Detaljplan för Del av Kvarnholmen 2:6, Mobilitetshuset Barlastholmen

Granskningsutlåtande

Datum
2021-05-28

Ärendebeteckning
2019-2162

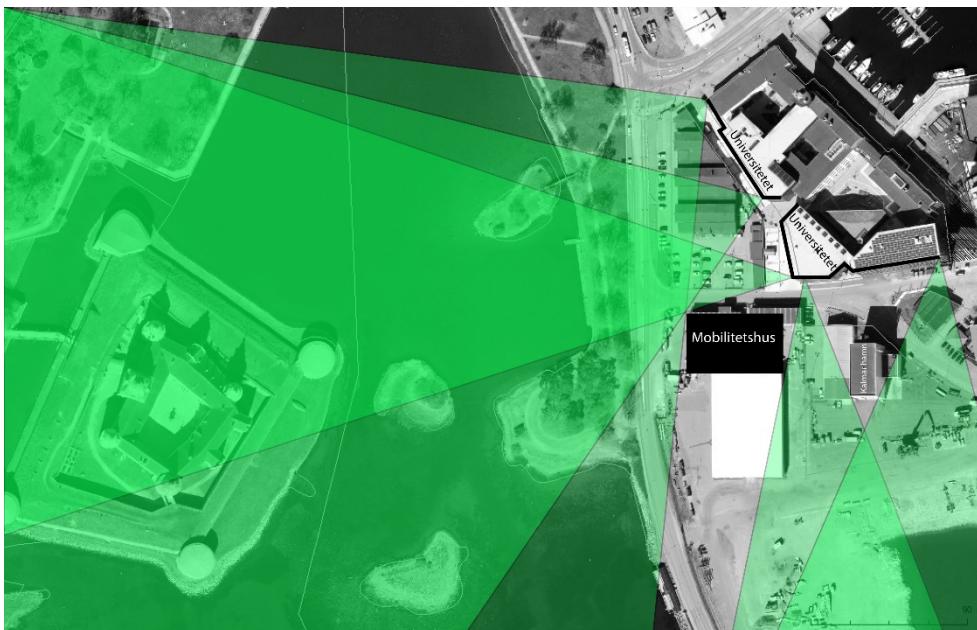
Föreslagen Byggnadshöjden om 22 meter kommer att helt skärma av Fastigheten Eldaren 1:s perspektiv och sikt vy.

Vad är motivet för att använda en av Kalmars sjö nära lägen till ett Mobilitetshus på en höjd av 22 meter och utformat som en tät kub som helt avskärmar siktlinjen mot havet och mot Kalmar Slott. Mobilitetshuset kommer dessutom att från Kalmar slott upplevas som ett märkligt inslag i stadens framtoning. Studenterna i fastigheten Eldaren 1 kommer helt att tappa sina siktlinjer och vyer.

Kommentar: Mobilitetshuset är tänkt att användas av besökare till alla verksamheter på och i kring Kvarnholmen samt slottet. Närheten till stationen anses även den gynnsam med placeringen av mobilitetshus. Den planerade bebyggelsen på Kvarnholmen 2:1 hanterar uppkommande parkeringsbehov på egen fastighet. De illustrationer som finns med visar volymen i sitt sammanhang och vilka vyer som berörs ur ett riksintresseperspektiv. Volymen regleras med höjdbestämmelse som är jämnhög med kringliggande bebyggelse i hamnen och universitetet.

Vad gäller utsikten från universitetet påverkas den i mindre omfattning, från den västra fasaden av universitetet kommer det fortfarande vara möjligt att se slottet och Slottsfjärden, från den södra fasaden kommer det fortsatt vara möjligt att se hamnen och sundet. Se kartbild nedan där 5 vyer (sikttrianglar) har analyserats från olika platser i universitetet.
